東海発電所 性能維持施設の見直しについて

2020年10月2日

日本原子力発電株式会社

東海発電所廃止措置計画に記載の性能維持施設の見直し（一部施設の削除及び維持台数変更）に伴う廃止措置計画変更認可申請の概要を説明する。

図1 陽イオン交換器及び陰イオン交換器

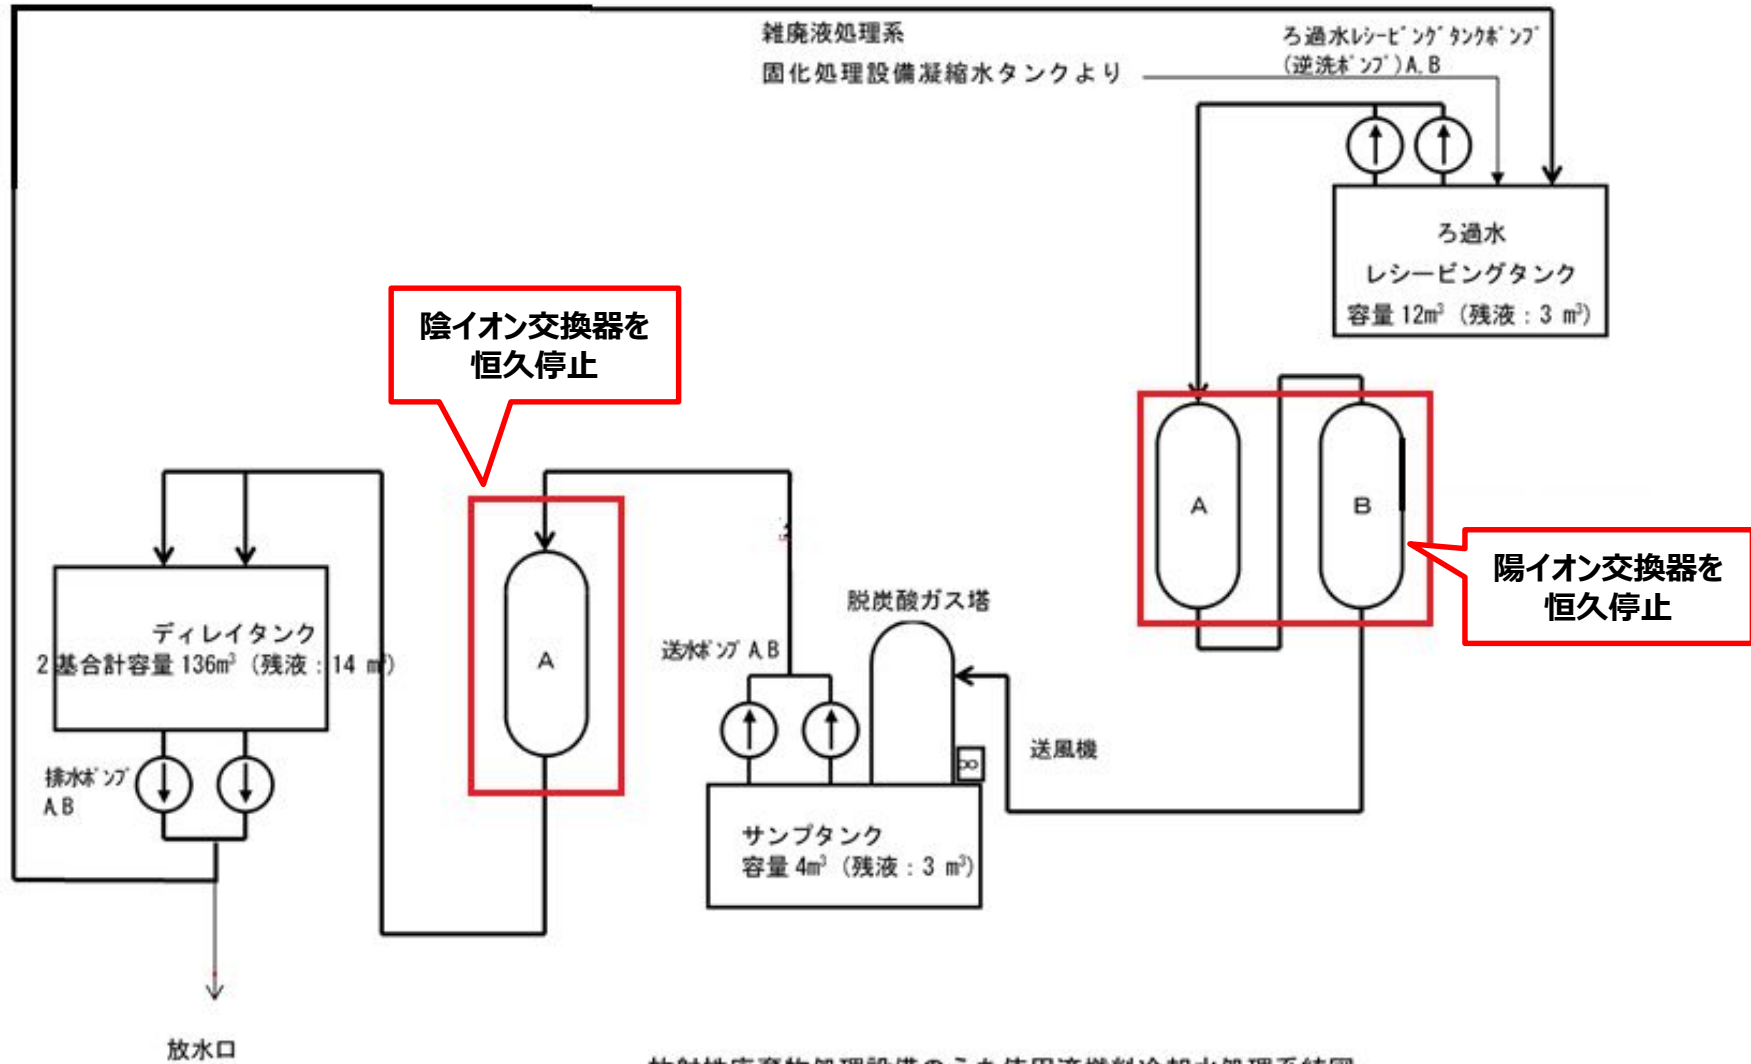
見直し対象	見直し内容	見直し理由	運転実績等
① 放射性廃棄物処理設備 使用済燃料冷却水処理系 陽イオン交換器及び陰イオン交換器 【図1 参照】	性能維持施設 から削除	使用済燃料冷却池の冷却水 処理完了に伴い、今後処理す る廃液が発生しないため、恒久 停止する。	<ul style="list-style-type: none"> ✓ 運転中は、使用済燃料冷却池 の冷却水の浄化処理に使用。 ✓ 使用済燃料冷却池の冷却水の 処理は平成15年4月に完了。
② 放射性廃棄物処理設備 雑廃液処理系 蒸発固化装置 【図2 参照】	性能維持施設 から削除	蒸発固化装置を用いた廃液 処理は終了しており、今後当 該設備で処理する廃液はない ため、恒久停止する。	<ul style="list-style-type: none"> ✓ 運転中は、イオン交換樹脂の再 生廃液に含まれる塩濃度が高 い廃液の処理に使用。 ✓ 廃止措置着手後、使用済燃料 冷却池の冷却水の処理が終了 し、貯蔵していた塩濃度が高い 廃液の処理も終了。今後、塩 濃度の高い廃液の発生なし。
③ 放射性廃棄物貯蔵設備 サイトバンカ (口) 【図3 参照】	性能維持施設 から削除	放射性廃棄物の保管は行って おらず、今後も放射性廃棄物 の保管は行わないため、恒久 停止する。	<ul style="list-style-type: none"> ✓ 当該バンカ内の放射性廃棄物 は、平成9年に取出し完了。
④ 放射性廃棄物処理設備 雑廃液処理系 凝縮器 (蒸発固化装置) 【図2 参照】	性能維持施設 から削除	蒸発固化装置の恒久停止に 伴い、今後当該設備は使用し ないため、恒久停止する。	<ul style="list-style-type: none"> ✓ 蒸発固化装置の運転に伴い発 生する蒸気の凝縮を実施。

図3 サイトバンカ (口)

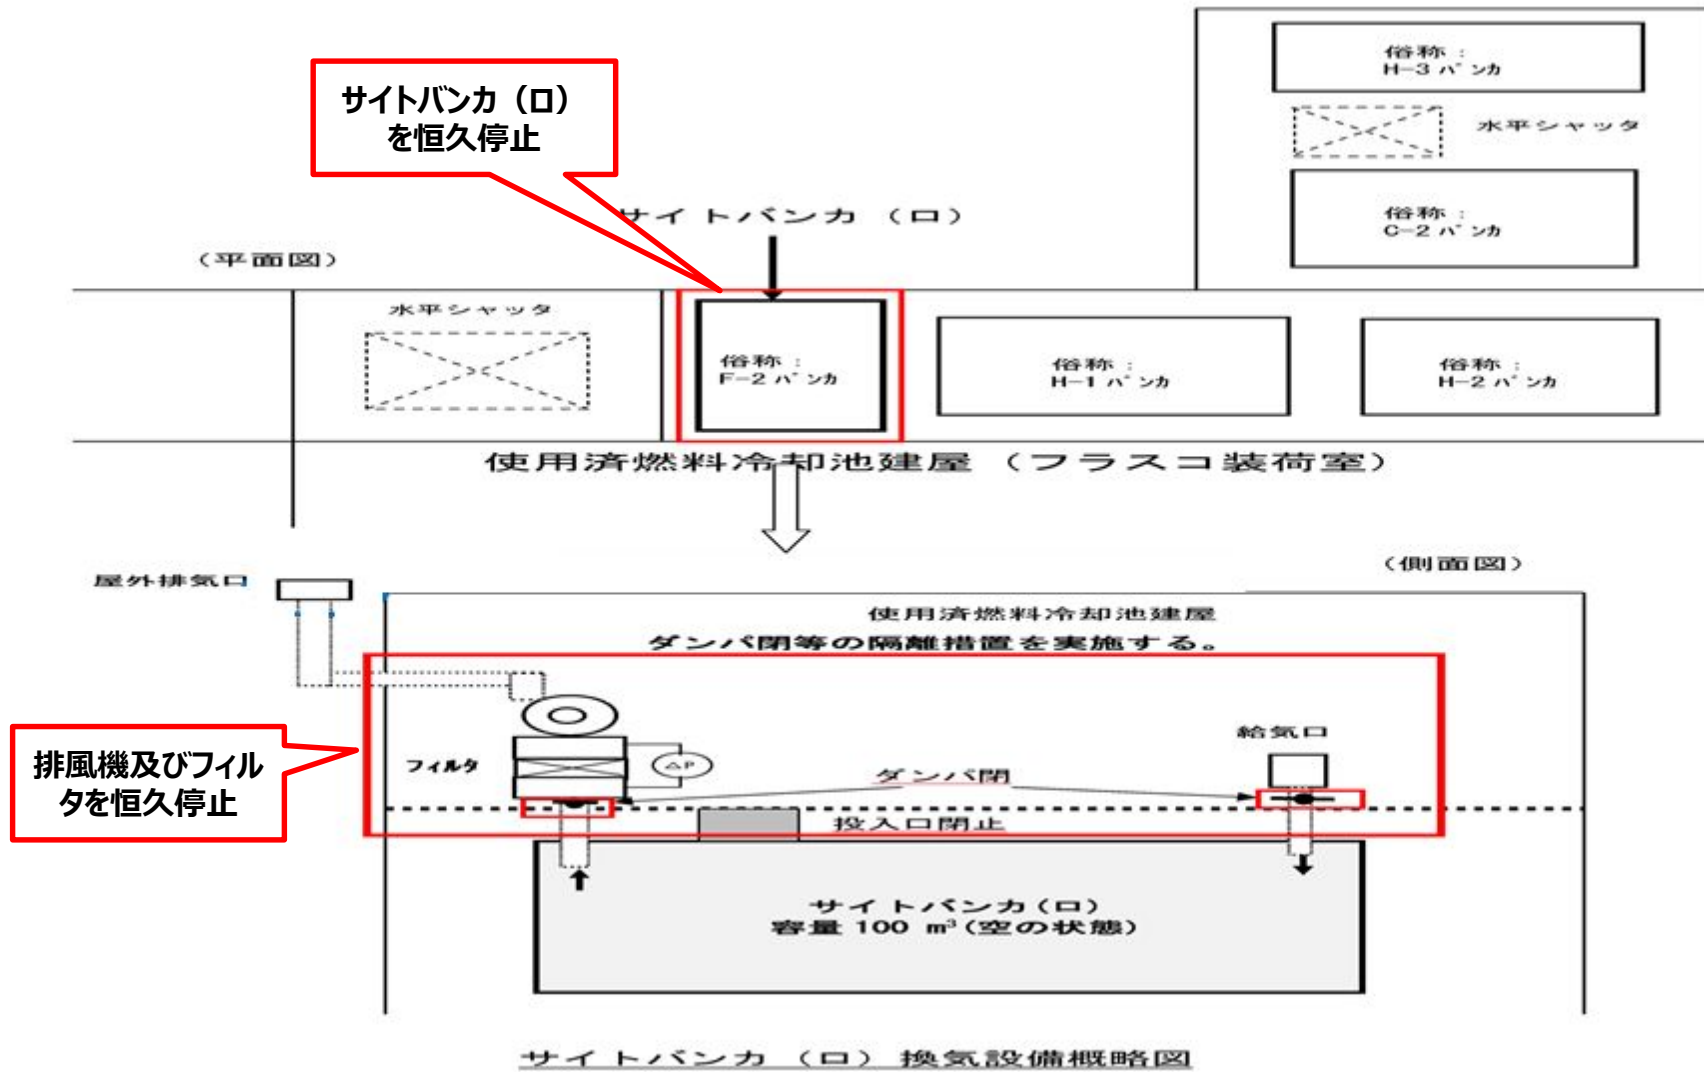
見直し対象	見直し内容	見直し理由	運転実績等
⑤ 換気設備（フィルタ含む） サイトバンカ（□）換気設備（排風機及びフィルタ） 【図3 参照】	性能維持施設から削除	サイトバンカ（□）の恒久停止に伴い、今後当該設備は使用しないため、恒久停止する。	✓ 当該バンカ内の放射性廃棄物は、平成9年に取出し完了。
⑥ 換気設備（フィルタ含む） メンテナンスシャフト室換気設備（排風機及びフィルタ） 【図4 参照】	性能維持施設から削除	当該設備の機能は、生体遮へい冷却空気排風機（性能維持施設）で担保できるため、恒久停止する。	✓ 運転中は、燃料取替機のメンテナンスエリアであったメンテナンスシャフト室の換気設備として使用。
⑦ 換気設備（フィルタ含む） 固化処理建屋槽類換気設備（槽類排風機及びフィルタ） 【図2 参照】	性能維持施設から削除	蒸発固化装置の恒久停止に伴い、今後当該設備は使用しないため、恒久停止する。	✓ 当該換気系は、蒸発固化装置系統の槽類（廃液調整タンク、廃液供給タンク、凝縮水タンク）の換気設備。
⑧ 換気設備 原子炉建屋換気設備 生体遮へい冷却空気排風機 【図5 参照】	維持台数を6から4に変更	当該設備の機能は2台運転で達成可能であるため、予備を含めて4台に変更する。	<ul style="list-style-type: none"> ✓ 運転中は、生体遮へいの冷却として使用 ✓ これまでの廃止措置中は2台運用（予備4台）

図5 生体遮へい冷却空気排風機

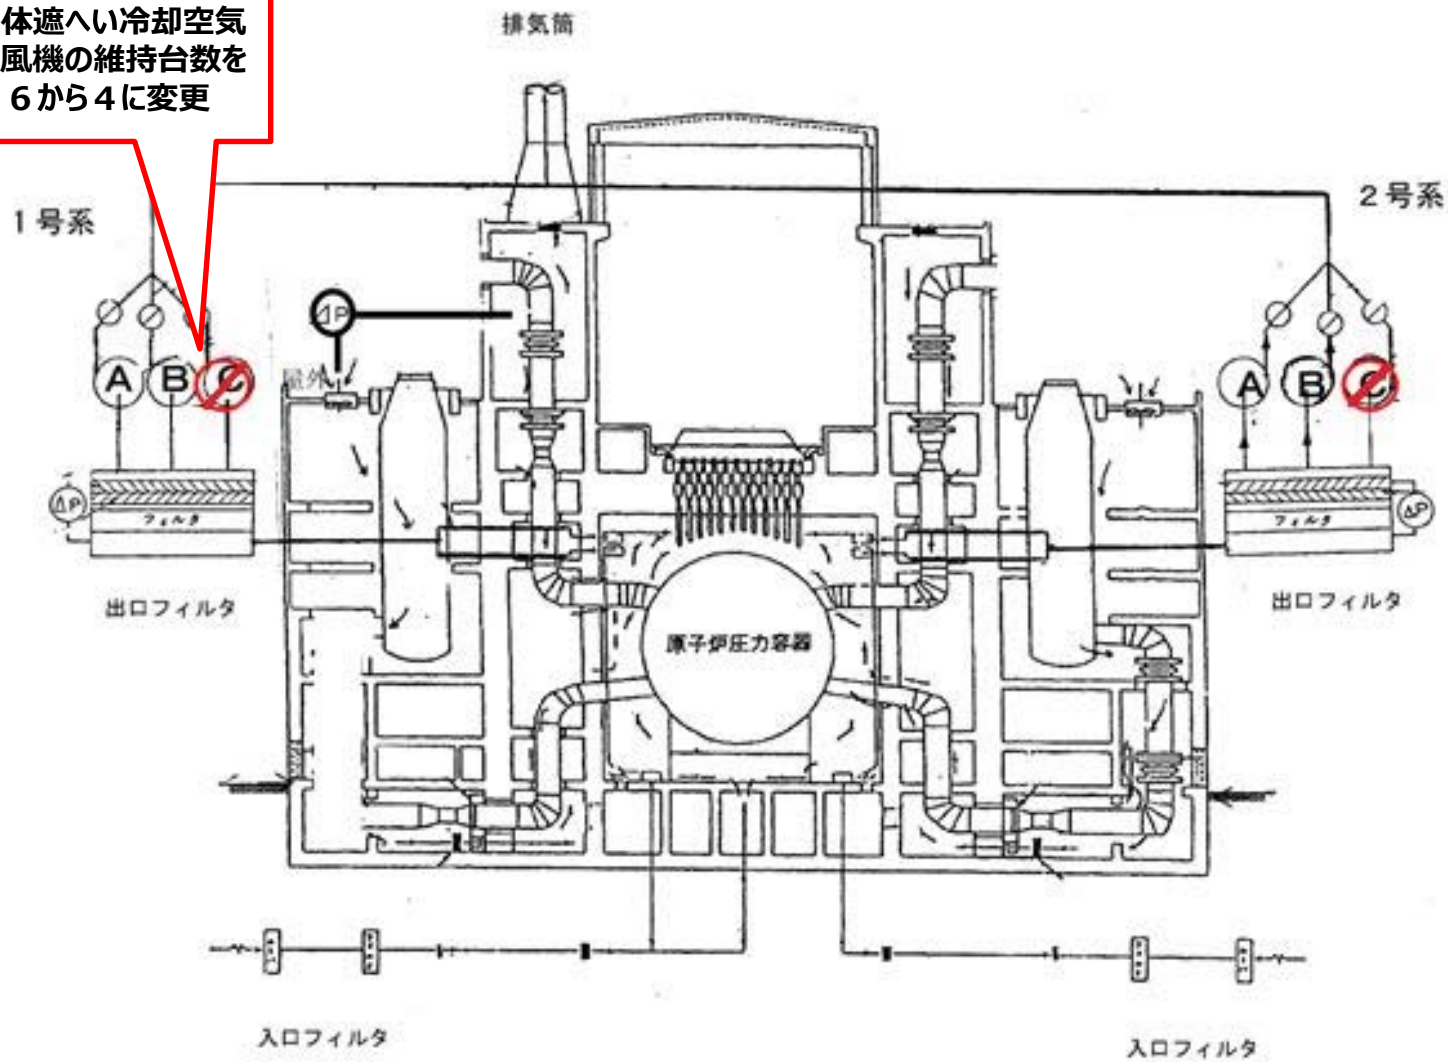
生体遮へい冷却空気排風機の維持台数を6から4に変更
